Memo in reactie op advies RCE 23-07-2025
d.d. 26-09-2025

Naar aanleiding van het advies van het RCE d.d. 23-07-2025 heeft een overleg plaatsgevonden tussen het RCE, gemeentelijke monumentencommissie en Onis vastgoed. Op basis van dit gesprek hebben diverse wijzigingen plaatsgevonden waaronder de belangrijkste wijzigingen zijn het behouden van de kapconstructie en aanpassing van de dakramen.

Achterhuis

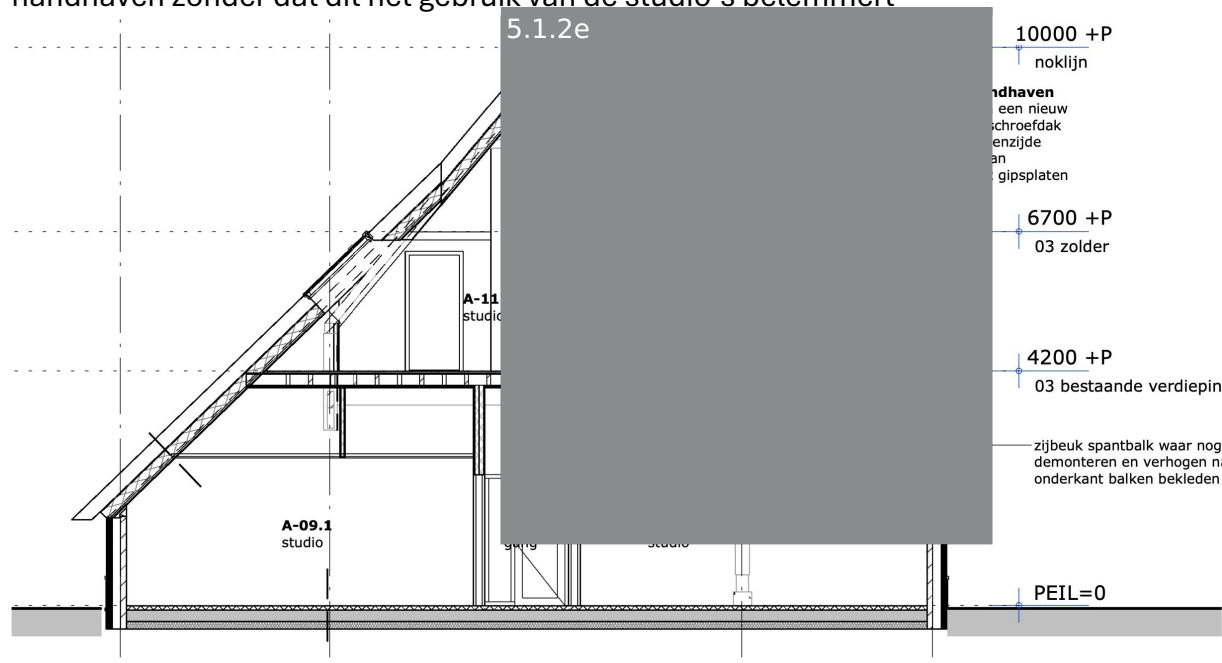
Na het overleg naar aanleiding van het RCE advies van 23-7-2025 hebben wij samen met architect, aannemer en brandadviseur nogmaals gekeken naar de mogelijkheden voor het achterhuis.

Wij hebben de mogelijkheden besproken en stellen voor de kapconstructie wel te behouden. Gezien de (streng)eisen van de brandweer zal de kapconstructie wel aan de binnenzijde voorzien moeten worden van brandwerende aftimmering met gipsplaten. Het riet dat opnieuw wordt aangebracht wordt aangebracht als schroefdak. (zowel achterhuis als voorhuis) Op verzoek van de brandweer wordt het dakraam in het voorhuis verwijderd i.v.m. brandoverslag (geen oorspronkelijk raam zie foto) Onder de spanten zullen (in de metalstudwand, niet in zicht) twee stalen kolommen worden opgenomen om de extra belasting van de 1^e verdieping te kunnen dragen.

We behouden zoveel mogelijk van de bestaande sporen kap. Om de studio's te realiseren zullen we wel een aantal aanpassingen moeten maken. Zo zullen we in de zijbeuken de (nog aanwezige) hildebalken moeten verhogen (staat in rapportage ook als indifferent aangegeven) en zullen we op de zolder de hanebalk balk ca 300mm verhogen om voldoende doorloophoogte te creëren voor in de studio's. Zonder het verhogen is er maar een vrije hoogte van ca 1950+P aanwezig, dit is te weinig voor de te realiseren studio's. We zullen onderzoeken of we ter plaatse van de nog aanwezige gebinten(waar ook een hildebalk aanwezig is) we deze kunnen handhaven zonder dat dit het gebruik van de studio's belemmert

Besproken voorlopig ontwerp

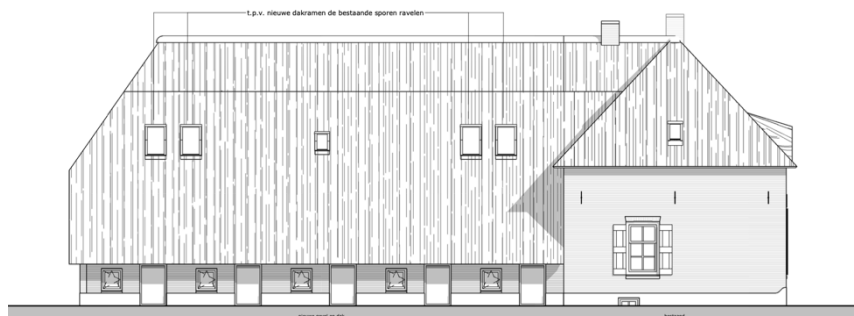
- Zoals toegelicht zijn de aantallen en positie van de dakramen in het ontwerp van 5.1.2e in eerdere bijeenkomsten besproken en ook aangepast. In de technische uitwerking zijn de dakramen verschoven waardoor het beeld nu anders oogt. Het verzoek was om de dakramen meer toe te passen in de ritmiek van de sporen. Liever in de lengte dan in de breedte.

- Wij hebben samen de architect de positie van de dakramen opnieuw beoordeeld en we komen nu tot de oplossing waarbij we 2 dakramen per studio toepassen in plaats van 3. Tevens zijn deze dakramen meer langwerpig van vorm en zijn deze meer geplaatst conform de oorspronkelijke verdeling, waarbij rekening is gehouden met de positie van de huidige sporen in kap. Zie onderstaand fragment (en de doorsnede op de vorige bladzijde) De huidige spoorafstand is maar ca 500mm waardoor er onvoldoende ruimte is om de dakramen tussen de sporen te plaatsen, er zal een spoor worden geraveeld.

linker zijgevel

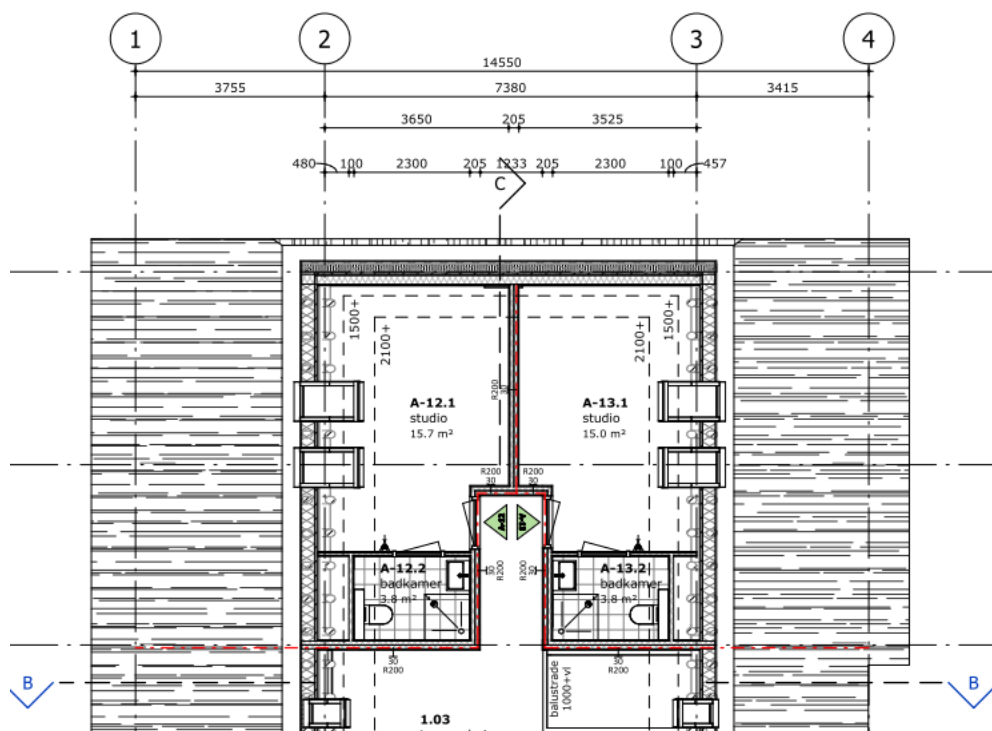
Het is niet wenselijk om de dakramen nabij de achtergevel nog meer naar binnen te schuiven. Vanwege het handhaven van de bestaande verdiepingshoogte is er in de indeling geen mogelijkheid meer om te schuiven. Het dakraam zou theoretisch nog één spoor kunnen opschuiven echter in de studio komen de ramen dan op hele onlogische plek waardoor de rest van de studio erg donker wordt. Deze dakramen zijn het enige daglicht wat deze studio's binnenkomt, waardoor dit zeer onwenselijk is voor de toekomstige bewoners. Zie onderstaand fragment (sporen staan er op werkelijke, ingemeten maat in)

8.5 Extérieur oude schuur

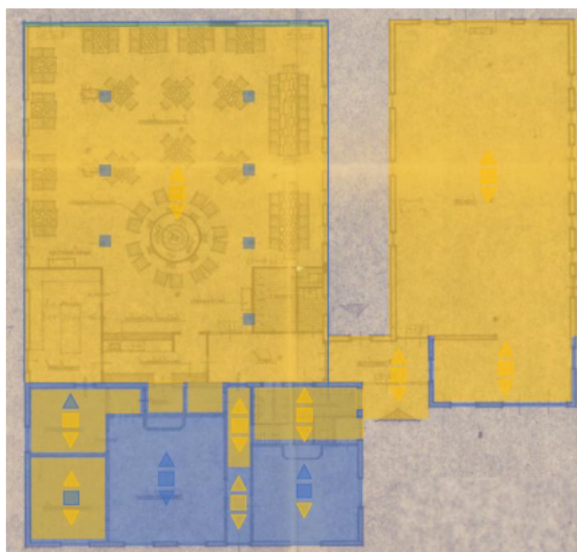
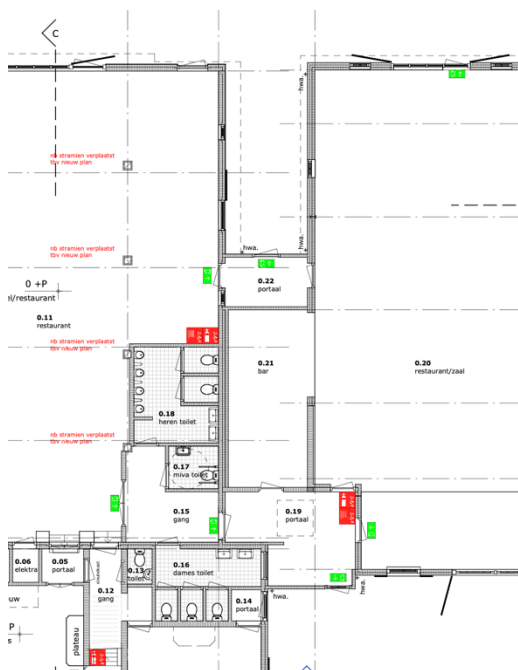
De zijgevels van het achterhuis hebben een indifferente waarde (deze hebben geen hoge monumentenwaarde zoals in het RCE advies staat benoemd), deze zijn opnieuw opgemetseld in een geheel andere gevelindeling als bestaand.

De beide zijgevels zijn in 1978 geheel opnieuw opgemetseld en wel in een geheel andere gevelindeling als bestaand. Ondanks de oude bakstenen met intrinsiek hoge monumentwaarde, worden de zijgevels toch als indifferente beschouwd.

De conclusie dat deze zijgevels van indifferente waarde zijn en wij graag de nieuwe gevels goed willen isoleren en van goede detailleringen willen voorzien (ook om met warmtepomp te kunnen verwarmen) kiezen wij er voor de gevels opnieuw op te bouwen.
